INFORME DE HITO DE CONTROL
N° 003-2024-OCI/5340-SCC

**EJECUCIÓN Y SUPERVISIÓN DE LA OBRA “MEJORAMIENTO Y
AMPLIACIÓN SERVICIOS DE SALUD DEL ESTABLECIMIENTO DE
SALUD APOYO DE PALPA, DISTRITO DE PALPA - PROVINCIA DE
PALPA - DEPARTAMENTO DE ICA”**

**HITO DE CONTROL N° 1: EJECUCIÓN CONTRACTUAL DE OBRA –
VALORIZACIÓN N° 9**

Imagen n.º 7.

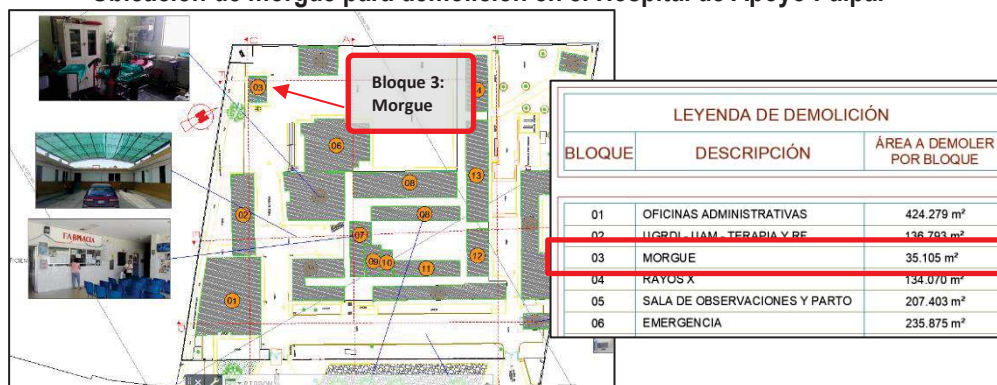
En relación a la morgue ubicada en el Hospital de Apoyo de Palpa, el Plano de Demolición, DM-01 del rubro obras provisionales del expediente técnico aprobado, considera como área a demoler el bloque 3, conformado por la morgue con un área de 35.105 m², de acuerdo al siguiente detalle:

Respecto a ello, si bien el expediente técnico contempla la demolición de la estructura de la morgue, dicho ambiente es administrado por la Unidad Médico Legal I Palpa del Ministerio Público; por lo que, mediante Oficio n.º 001014-2023-GORE-ICA-DRSA/HAP¹³ de 23 de noviembre de 2023 el director ejecutivo del Hospital de Apoyo de Palpa, solicita a la Unidad Médico Legal II Ica, el retiro de las cámaras congeladoras y otros bienes de propiedad del Ministerio Público en vista que se ha iniciado la ejecución de la Obra. En respuesta a lo requerido, mediante Oficio n.º 004658-2023-MP-FN-UML-I-ICA de 27 de noviembre de 2023, el responsable de la Unidad Médico Legal II Ica, solicita al director ejecutivo del Hospital de Apoyo Palpa se le otorgue un plazo de 30 días calendario para atender lo requerido.

En relación al estado actual de las gestiones, mediante Oficio n.º 000772-2024-MP-FN-UML-I-ICA¹⁴ de 19 de febrero de 2024, la Unidad Médico Legal II Ica hace de conocimiento que envió los términos de referencia y la proforma para el servicio del
